Verbeteringen Circ Bin Leiden

17-4-2024

Opgeloste problemen

Scharnier steek uit bij niet volledig openen deur

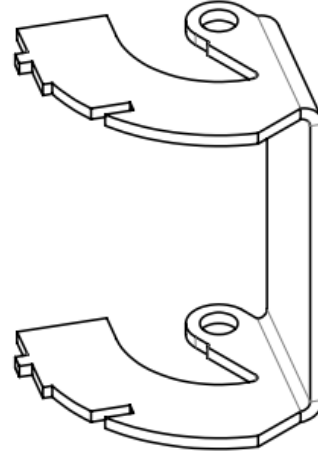
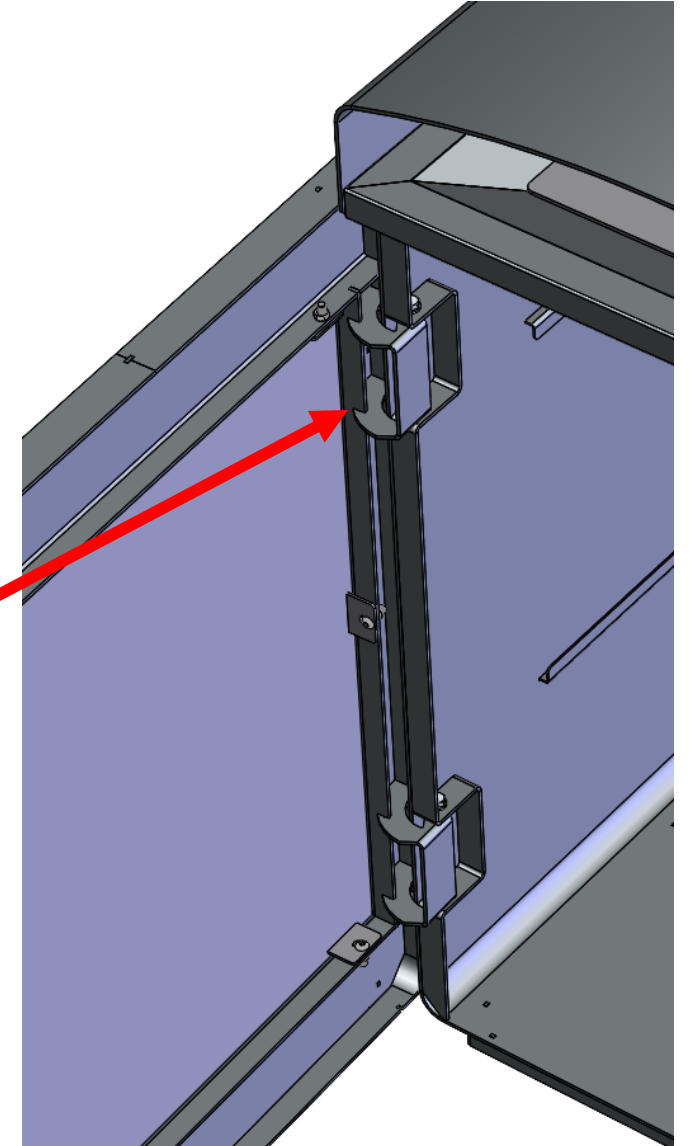
Het scharnier heeft een nieuwe vormgeving waardoor deze niet uitsteekt als de deur op 90° openstaat.

Deur gaat niet makkelijk open (geen goede houvast)

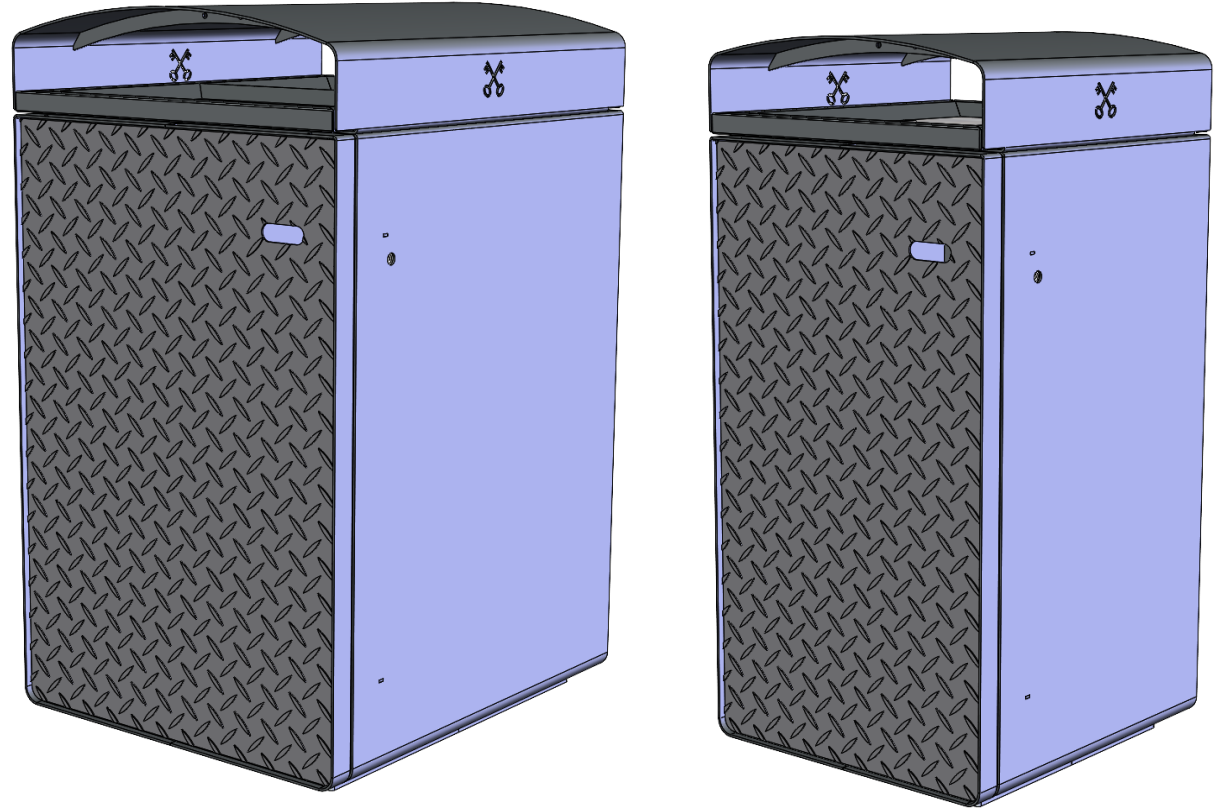
- De afvalbakken hebben een handvat gekregen in de vorm van een gat in de deur. Hiermee kan de deur gemakkelijk opengemaakt worden.

Bij uitrijden container blijft er afval in de rand van afvalbak hangen

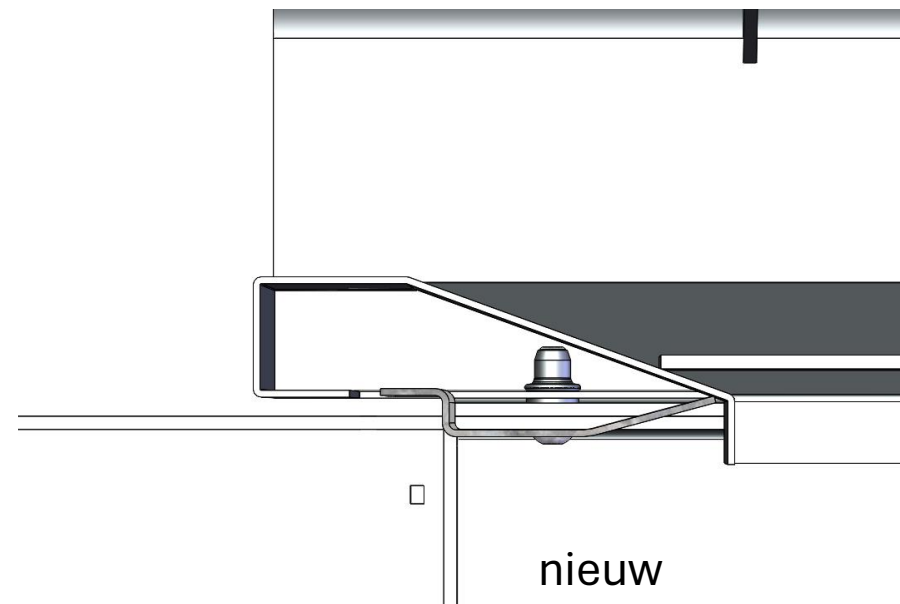
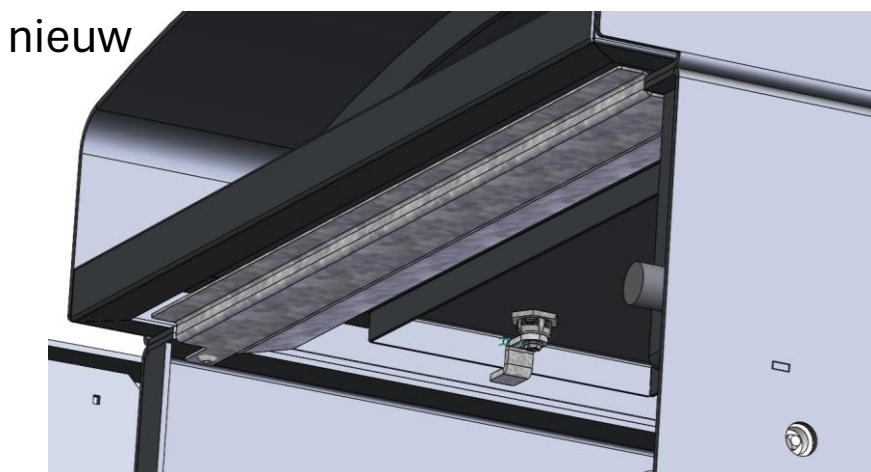
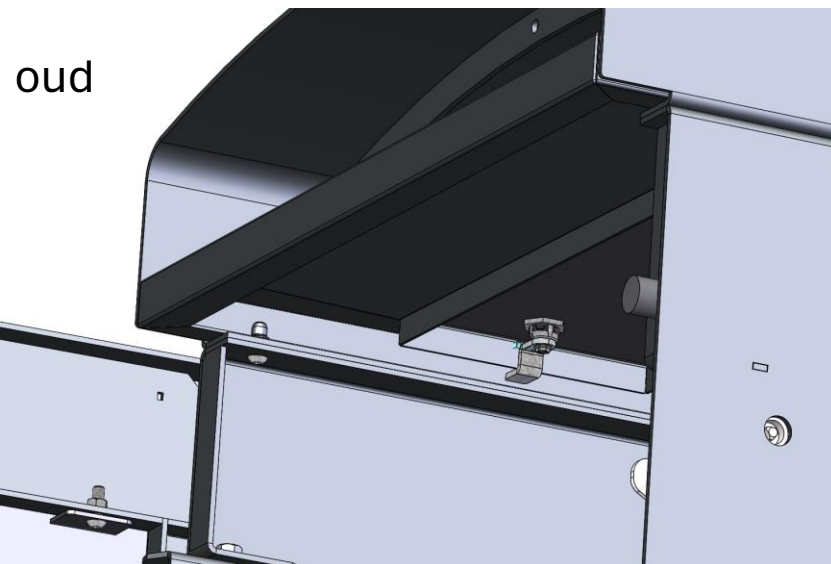
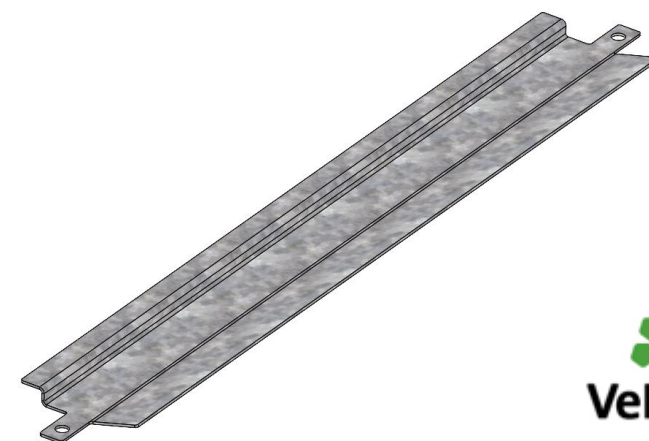
In de afvalbak kan een plaat gemonteerd worden waardoor het afval niet meer achter de rand blijft hangen. Deze plaat is ook te monteren op huidige containers doordat de plaat bestaande bevestigingspunten heeft.

Vuilniszakken worden in de afvalbak gegooid

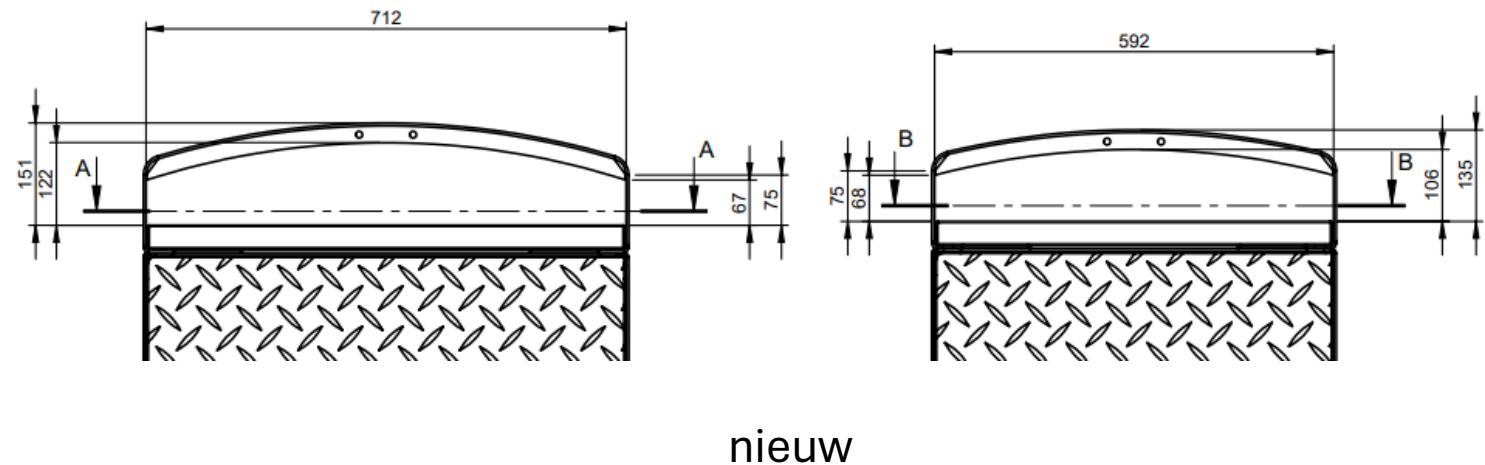
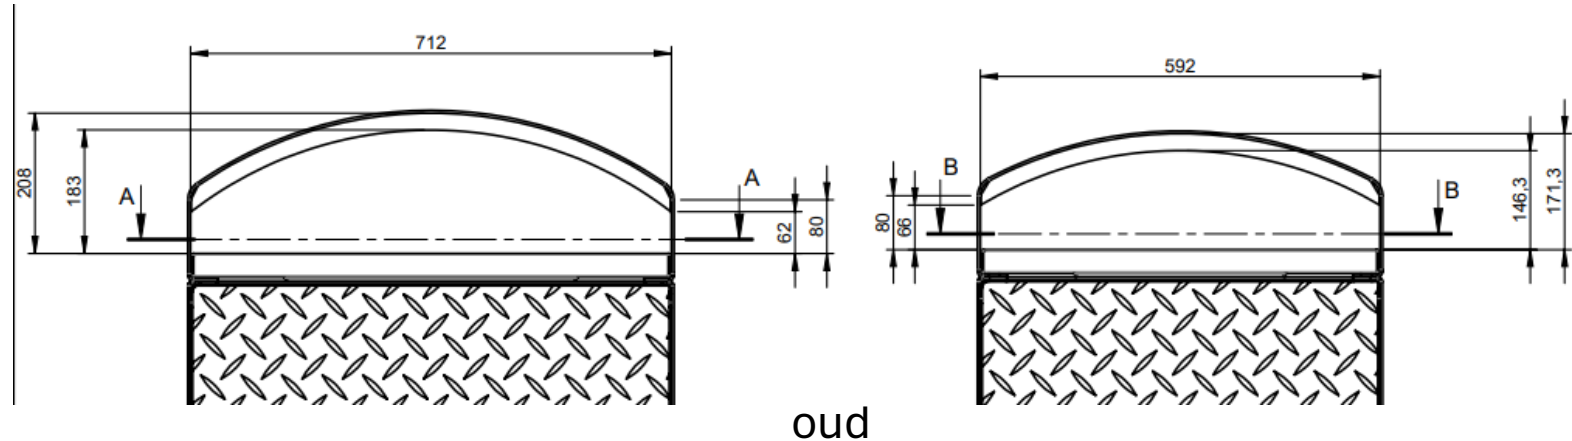
De opening van de afvalbak is verkleint door de radius te vergroten en de rechte vlakken 5 mm lager te maken.

Vuilniszakken worden in de afvalbak gegooid

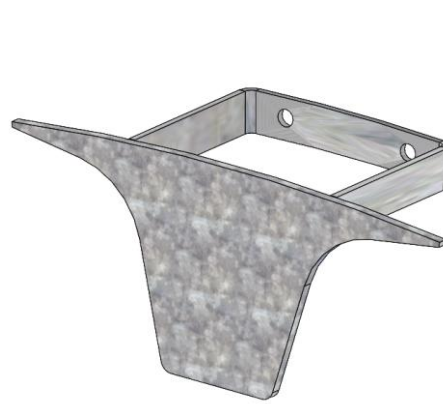
Optie om een plaat in de opening van de afvalbak te monteren zodat de opening nog kleiner wordt zodat groot afval zoals vuilniszakken niet de container kan worden gegooid.
